Réaménagement complet du front de mer sur les secteurs de
Fréjus-plage et du bord de mer de Saint-Raphaël.

Permis d'aménager

ADDENDUM
Etude d'impact

**ACUALISATION DE L'ETUDE D'IMPACT SUITE A L'AVIS
DE LA DDTM**

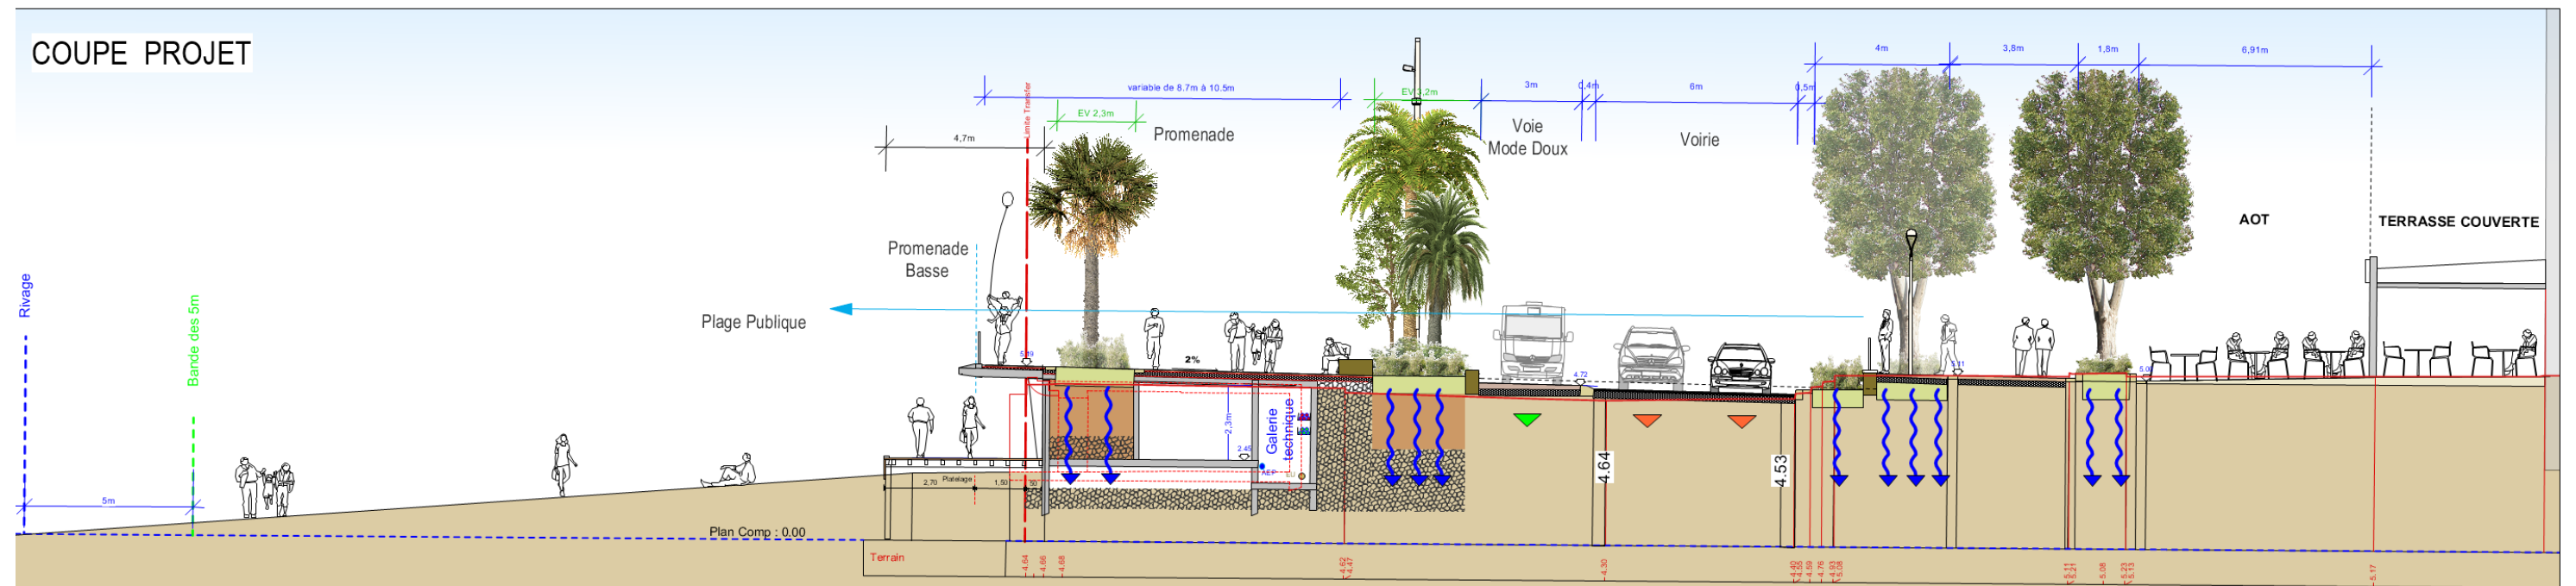
Nous complétons également la coupe de l'état futur présentée dans l'étude d'impact par une coupe de l'état actuel.

Le projet d'ensemble de la promenade des bains représente une surface d'espaces publics de 180 000 m² soit 18 hectares. La spécificité actuelle concernant cet espace littoral est sa très forte minéralité sauf pour la partie Beaurivage qui représente un petit « poumon vert » au sol perméable sur une surface réduite de 10 000 m². La très grande majorité des surfaces (95%) sont actuellement des voiries ou bien des zones de stationnement minérales captées dans les réseaux pluviaux.

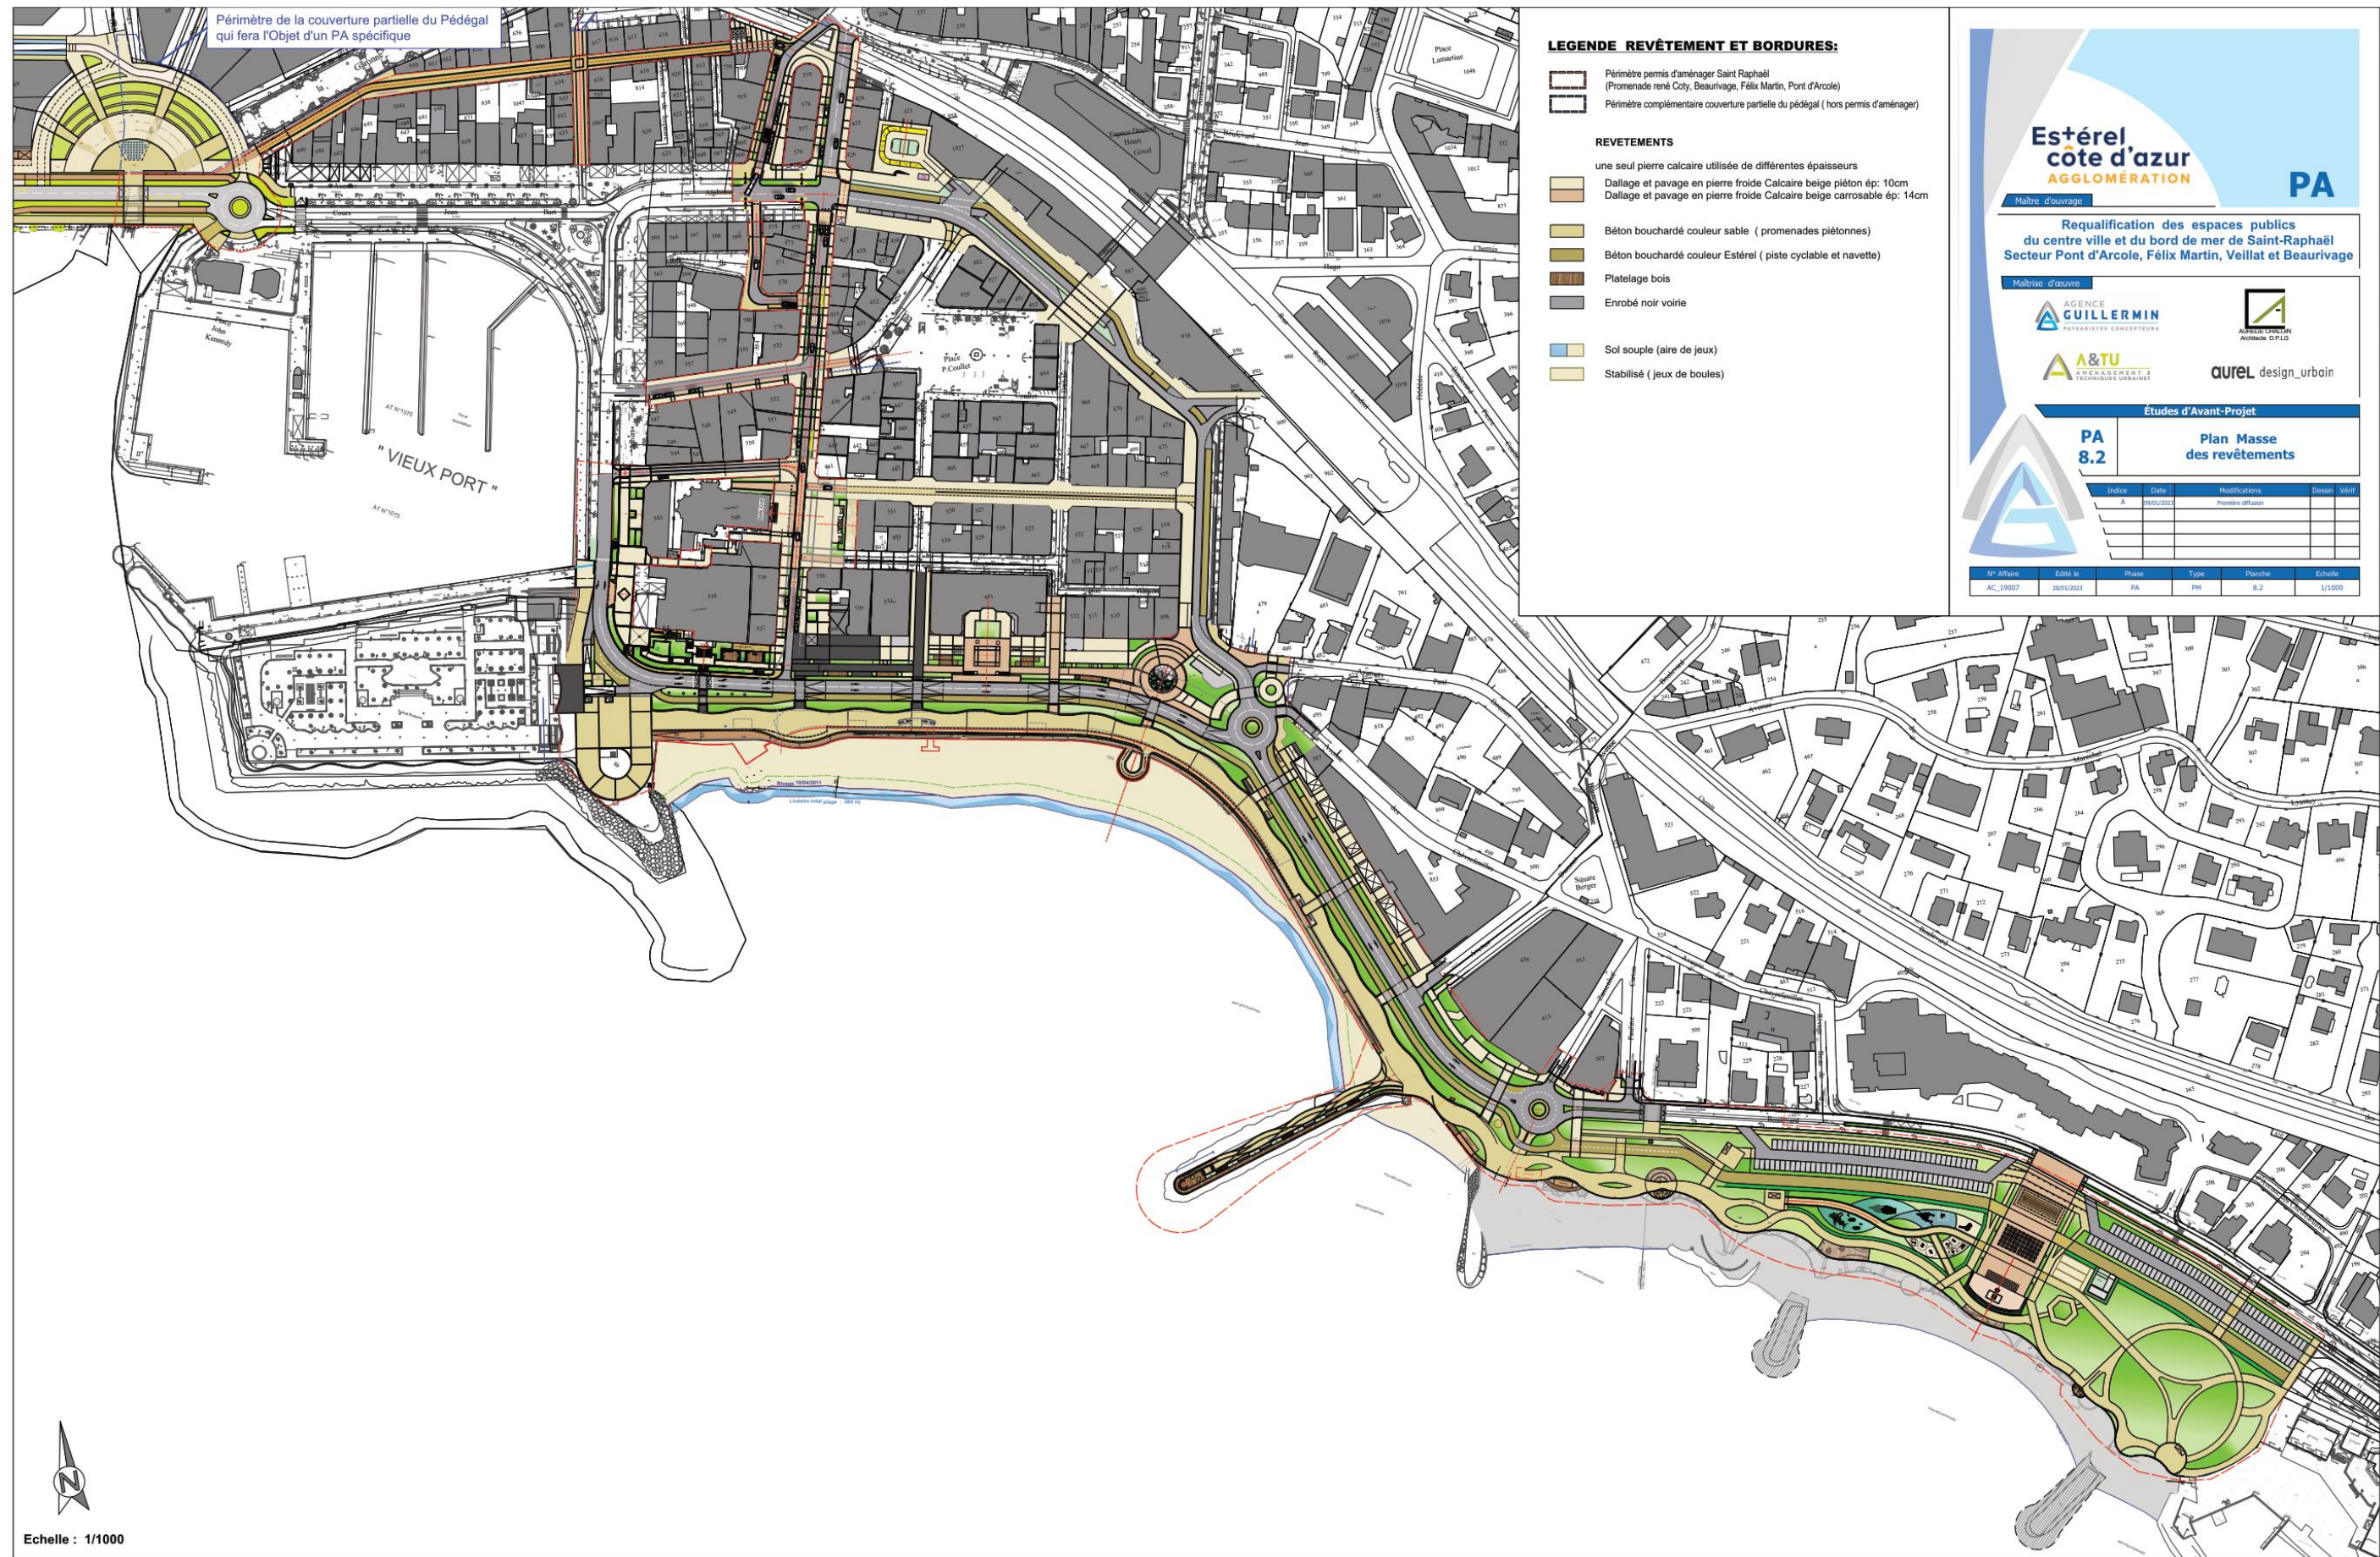
II.3 - MATERIAUX AU SOL : MODIFICATION DU CHAPITRE II.3.4.1. EN PAGE 14-15

Hormis les zones circulées par les véhicules en enrobé gris, la palette a été réduite à 3 matériaux :

- l'enrobé gris sera mise en œuvre pour les zones circulées par les véhicules,
- la pierre calcaire froide en tant que matériau noble est utilisée sous toutes ses formes possibles : bordure, emmarchement, couverture sur muret, bandes structurantes, pavage et dallage. C'est le matériau qui structure du projet et les calepinages de placettes ne prévoient qu'un seul matériau,
- les bétons bouchardés : ils sont utilisés sur les zones de promenades piétonnes en complément de la pierre calcaire ou sur la piste modes doux réservés aux vélos et navette électrique. 2 couleurs (Couleur sable et Estérel) pour des raisons de contrastes visuels et donc de sécurité des usagers aux croisements des passages piétons.

La palette des matériaux est donc particulièrement limitée et doit participer en termes de teinte à un camaïeu de couleur chaude de type crème beige à couleur « Estérel » clair pour certains bétons.

Le plan en page suivante remplace le plan de la page 15.

- Plan masse zone Beaurivage – complément au chapitre II.4

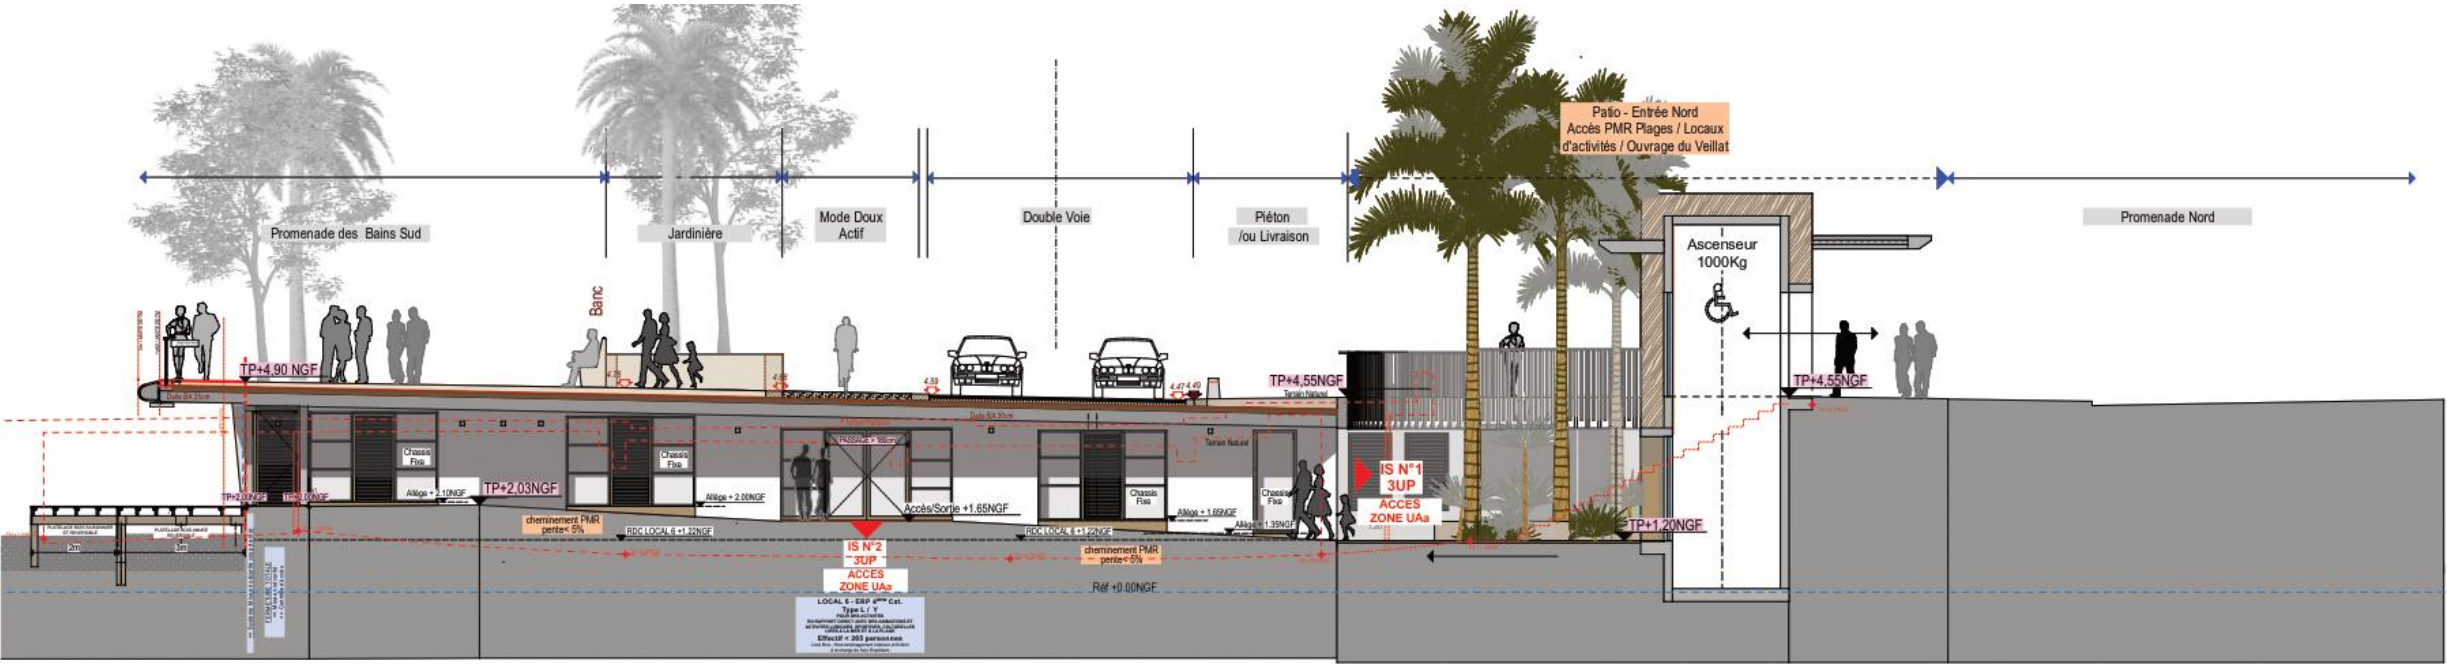
II.4 - MODIFICATION DE PLANS DU PROJET

IV.1 - OUVRAGE DU VEILLAT : PROTECTION EN PHASE CHANTIER – COMPLEMENT AU CHAPITRE V.2

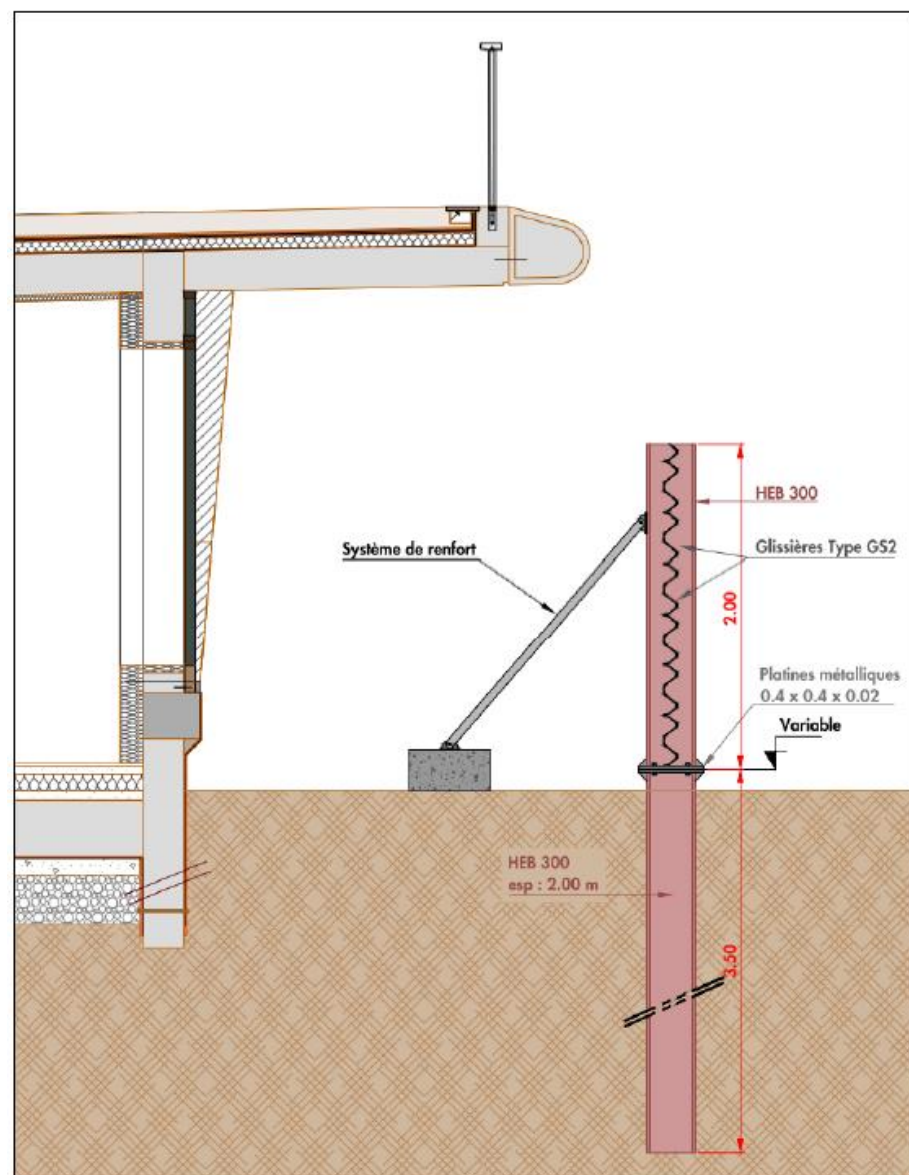
Le projet prévoit de protéger la phase chantier par une clôture renforcée constituée d'une partie souterraine et d'une partie aérienne.

La partie sous terraine est constituée de profilés acier type HES battus et donc réversible surmontés d'une platine de fixation et d'une partie aérienne démontable d'une hauteur de 2m vis-à-vis du TN plage actuel et reprenant les efforts de poussée de la submersion en cas d'aléas.

Après reconstruction de l'Ouvrage du Veillat, la partie aérienne est démontée, et la partie souterraine pourtant réversible est laissée en place pour servir de support Sud au platelage non saisonnier de 3m de large lui-même réversible.
